Concertation publique

Face au risque de submersion, quel projet de territoire.... ?

II. Compte-rendu des travaux de groupe

Groupe 1 : Nom du nouvel ouvrage : **Digue de la Gaîté**
sections B5/B7

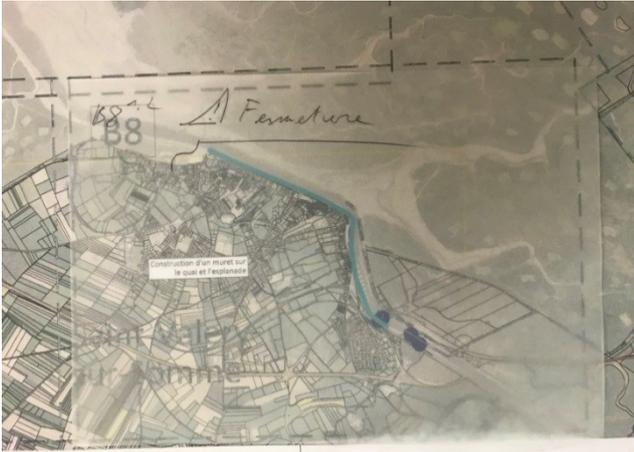
- ◆ Renforcement de la digue de la Gaîté côté mer.
 - . *Avantage* : Coût moins important (rehaussement moins important de la digue, moins de difficultés de maîtrise foncière, préservation du réseau hydraulique).
- ◆ Digue de second rang (route) à renforcer, à la cote de 7,5 m IGN.
 - . *Avantage* : La rehausse de la route permet une ouverture visuelle sur la baie.
- ◆ Côté terre : maintenir le système hydraulique des Bas Champs.
- ◆ Dans la zone de submersion (450 ha) :
 - . Tendre vers une adaptation de l'agriculture (salicornes, moutons de prés salés...)
 - . Utilisation de cette zone pour accueillir les surverses de la digue de la Gaîté.

Groupe Secteurs B3/B4 /B6	2 : Nom du nouvel ouvrage : Secteur de la Maye/ Le Crotoy
------------------------------	------------------------------------------------------------------

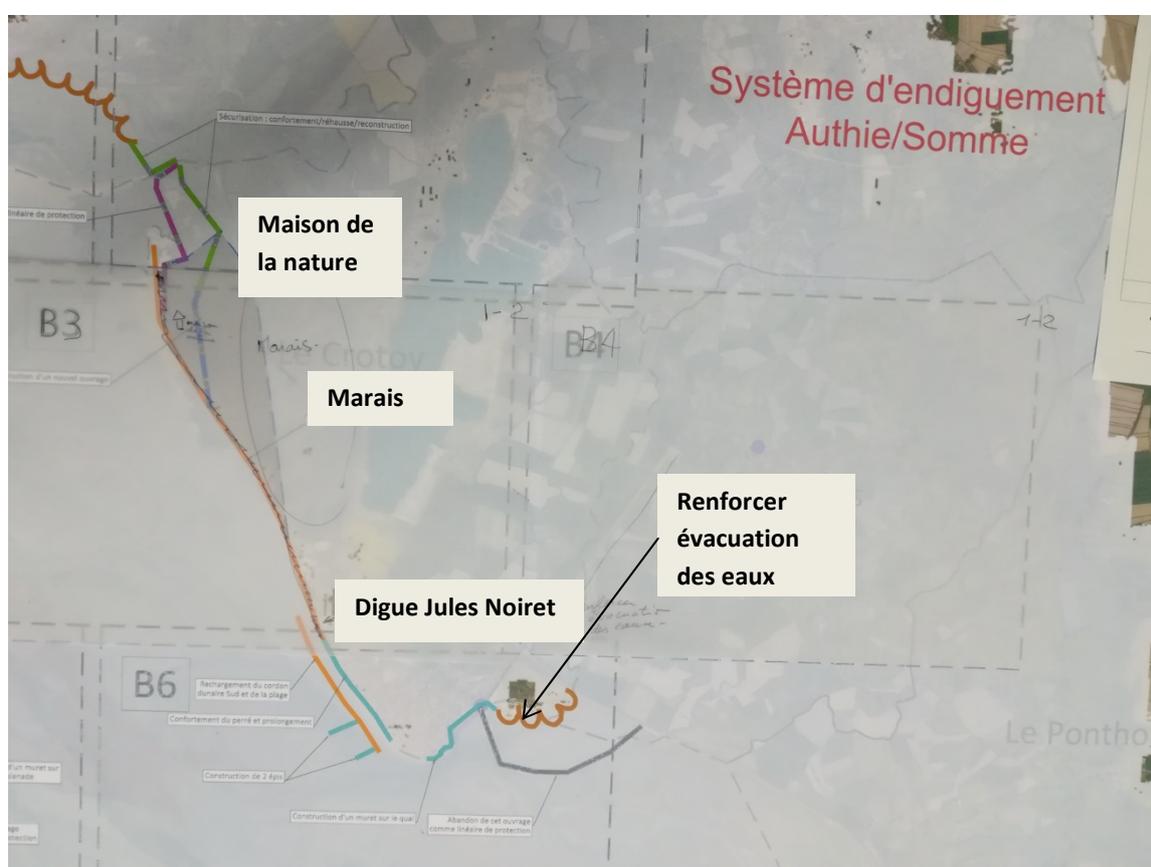
- ◆ B3 : Préservation des marais de la Bassée (urgent). Nécessité de réaliser un rechargement en sable sur le cordon dunaire (avec mise en place de protection type ganivelles, etc.) pour fixer le sable). Besoin probable de construire en complément une digue en matériaux naturels à l'arrière du cordon dunaire jusqu'à la digue Jules Noiret
- ◆ B3 : A long terme, renforcer la digue Jules Noiret
- ◆ B4 : Renforcement de la capacité d'évacuation de l'eau par un redimensionnement des clapets (problèmes d'évacuation lors des fortes marées)
- ◆ B6/B6Bis : Renforcement de la route panoramique pour protéger les maisons de Favières

Groupe 1 : Nom du nouvel **Secteur de la Maye**
Secteur B2/B3 ouvrage :

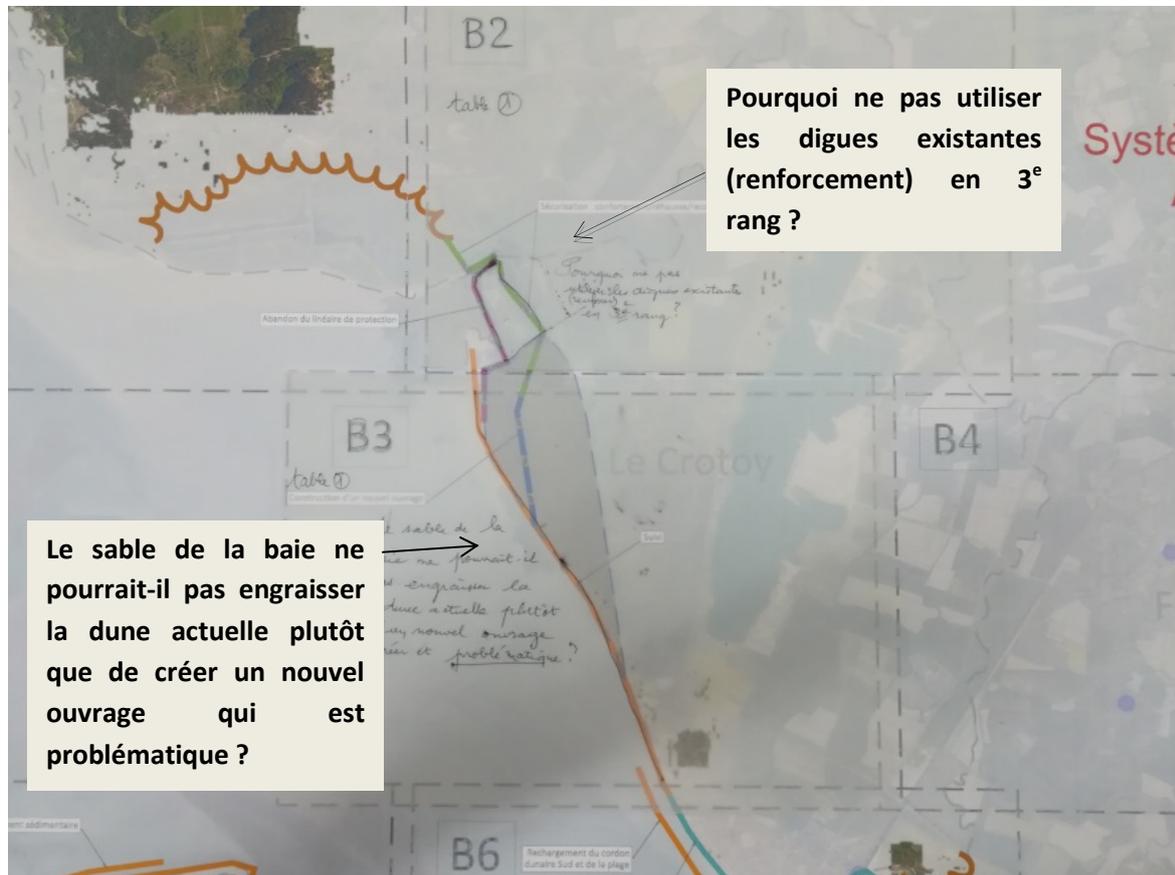
- ◆ Renforcement de l'ancienne digue pour disposer d'un ouvrage de protection de troisième rang
- ◆ Rechargement massif de sable, notamment sur les endroits fragilisés, pour maintenir le cordon dunaire

Groupe 5 : Sections A2/A3/A4/A5	Nom du nouvel ouvrage : Digue de l'Authie Sud (maritime et fluvial)
------------------------------------	----------------------------------------------------------------------------

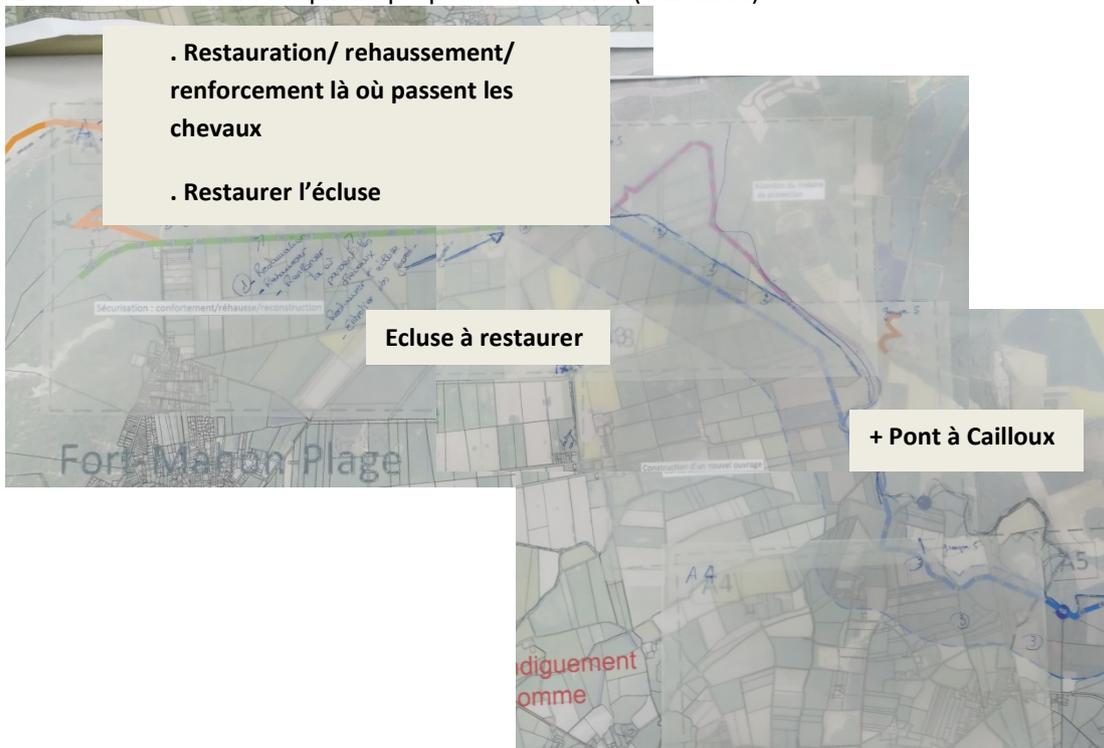
- ◆ Avant toute chose, dragage de l'Authie pour faciliter le reflux
- ◆ Proposition d'un tracé (1 – 2 – 3)
 - . zone 1 : Restauration de l'existant (voir propositions sur le calque)
 - . zone 2 : Passage le plus au nord possible
 - . zone 3 : Maintien de ce qui est proposé sur la carte (trait bleu)

Groupe Secteurs A3/A4/A5	2 : A2/	Nom du nouvel ouvrage : Digue de l'Authie Sud (Maritime/ Fluvial)
-----------------------------	------------	-----------------------------------------------------------------------------

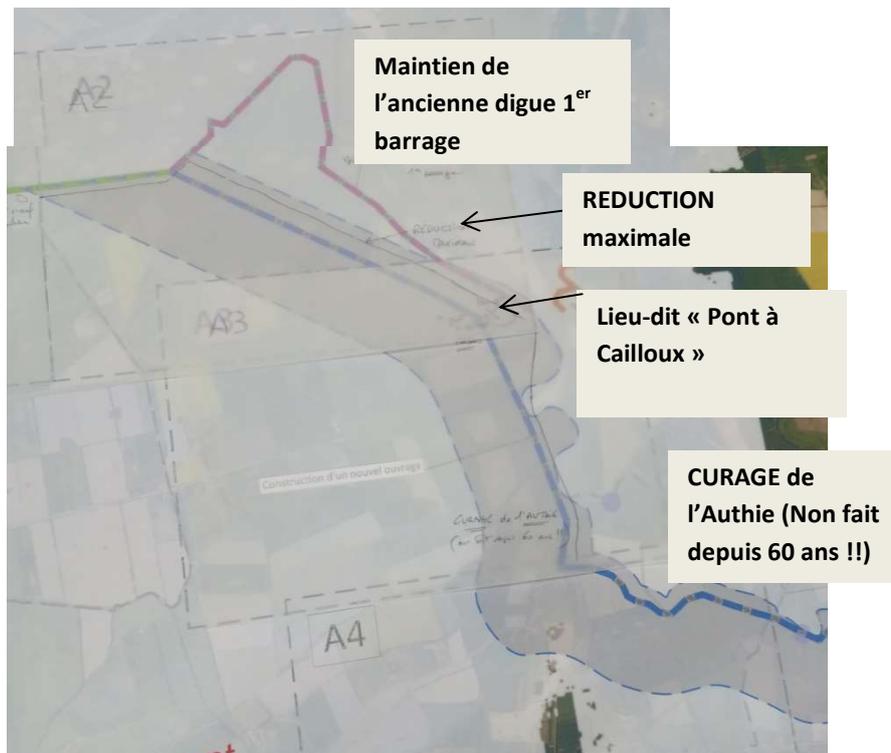
- ◆ A2 : Maintien de l'ancienne digue qui constitue un premier barrage ;
 . Mise en place d'un suivi et conservation des pâturages (élevage qualitatif) sur cette zone
- ◆ A3/A4/A5 et au-delà : Réalisation d'un curage du chenal et du lit mineur de l'Authie jusqu'à la commune de Maintenay (urgent) et récupération des sédiments pour l'élévation des digues
- ◆ A3 : Protection du lieu-dit « Pont à Cailloux »

Groupe 4 : Secteurs
A1/A2/A3

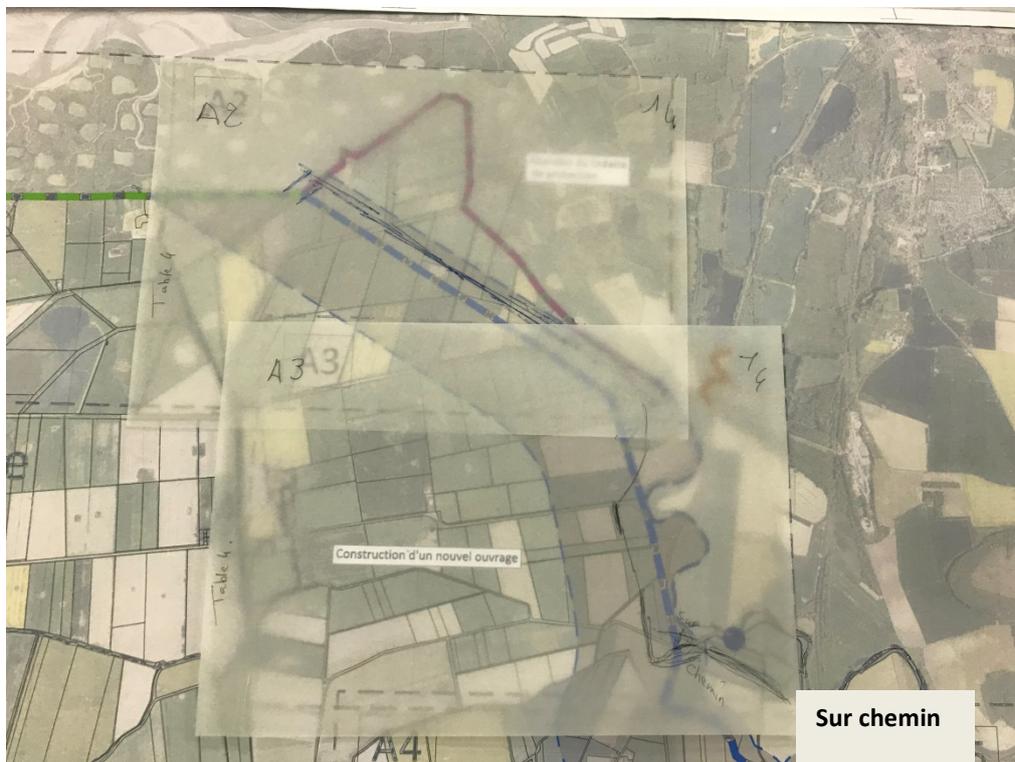
- ◆ A1 : Digue (en vert) à conforter mais nécessité de réaliser cela rapidement soit en expropriant les propriétaires, soit en menant au plus vite une concertation avec les personnes concernées
- ◆ A2 : Abandon de l'ancienne digue (en rouge) : Quel devenir pour les terrains qui sont en arrière de la digue ?
 - . préserver un maximum de maisons
 - . réfléchir au devenir des terres agricoles et des huttes de prairies, une concertation indispensable avec les agriculteurs et les propriétaires locaux
- ◆ A3 : Tracé de la digue au niveau de la route départementale à revoir : chercher une cohérence avec le terrain en dessinant un tracé moins droit, plus souple, en retrait des méandres. Ne pas oublier la présence de maisons à cet endroit. Quid du devenir de la piste cyclable et de sa passerelle ?

Groupe 3 : Secteurs
A2/A3/A4/A5

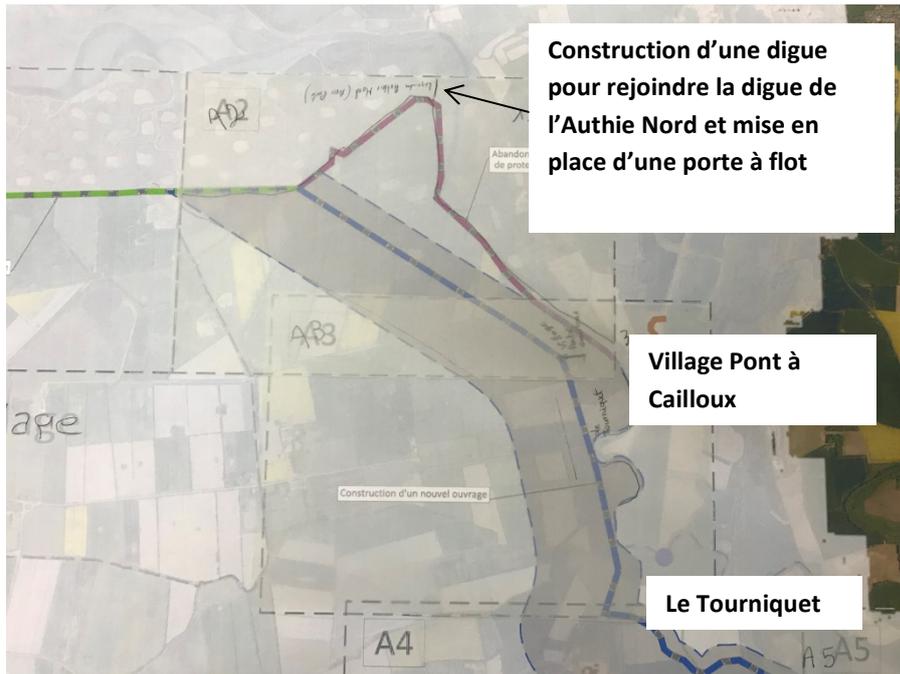
- ◆ A2/A3/A4/A5 : Curage du lit de l'Authie impératif pour atténuer les inondations
- ◆ A2 : Fermeture de la baie entre la digue de la Houplière et le secteur de la Madelon et mise en place d'une porte à flot
- ◆ A3 : Protection nécessaire du village au niveau du Pont à cailloux
- ◆ A3 : Recul de la digue pour éviter la zone d'érosion due au méandre de l'Authie
- ◆ A4/A5 : Curage du lit de l'Authie en premier lieu, et, si nécessaire, renforcement de l'ouvrage de protection qui suit le cours d'eau de l'Authie

Groupe 1 : Secteur A2/A3	Nom du nouvel ouvrage : Digue de l'Authie Sud
-----------------------------	------------------------------------------------------

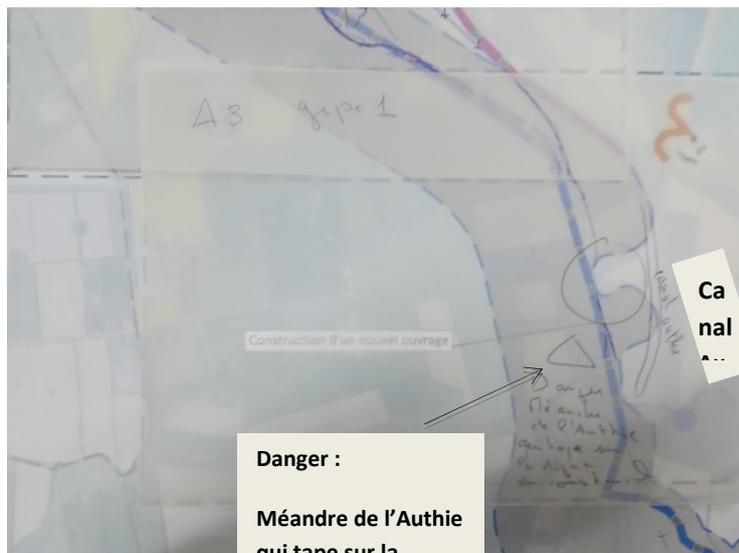
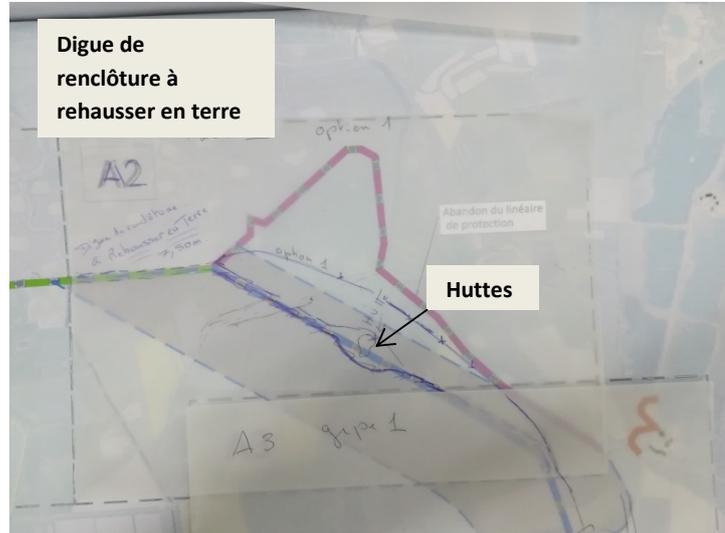
Remarque d'ordre général : aucun bâtiment n'apparaît sur la carte. Il est difficile de se représenter la réalité de terrain

- ◆ A2 : Digue de renclôture à rehausser. Construction d'un nouvel ouvrage à élargir selon un tracé arrondi afin de préserver les terres agricoles et l'élevage
- ◆ A3 : Méandre de l'Authie qui viendrait éroder le nouvel ouvrage.
 - . Construction d'un canal sur l'Authie sur 500 m pour consolider ce nouvel ouvrage.
 - . Dragage de l'Authie (à cause de l'ensablement) et réalisation d'un entretien permanent pour éviter la formation de barrages naturels et faire revenir les oiseaux (plus de nourriture), et pour remettre en place les corridors.

Danger :
Méandre de l'Authie qui tape sur la nouvelle digue

Groupe 3 : Hors secteur	Baie d'Authie (Et la pointe de Routhiauville)
◆ Ensablement de la Baie d'Authie : <i>Comment soutenir que nous serons inondés ?</i>

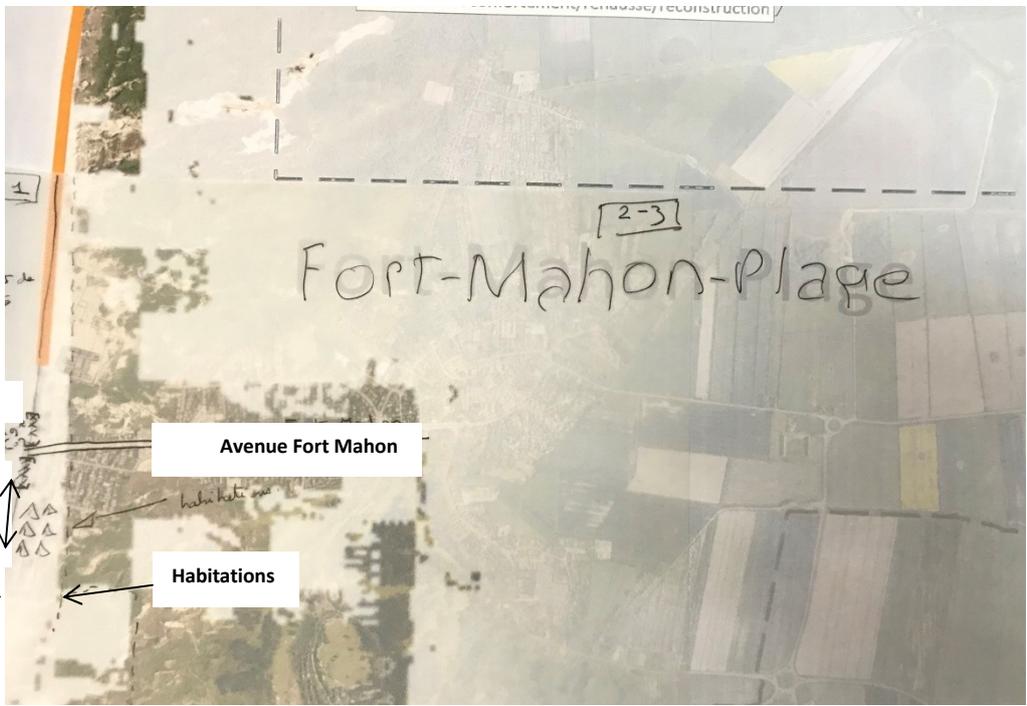
Groupe 3 : Hors secteur (Sud du secteur A1)	Nom du nouvel ouvrage : Digue de Fort Mahon Plage
◆ Prolongation de la digue actuelle ou mise en place d'une protection en enrochements pour protéger les habitations et fermer le système d'endiguement au Sud <u>Argumentation :</u> <i>. La partie Sud de la digue ne protège plus la zone habitée. Un rechargement en sable est régulièrement réalisé pour compenser l'érosion de la dune (dune de sable d'environ de 200 à 300 mètres de long). Cette érosion aboutira à une submersion au niveau de la partie Sud de Fort Mahon (cf. pointillés sur la carte) en considérant l'importance de la montée du niveau de la mer.</i>
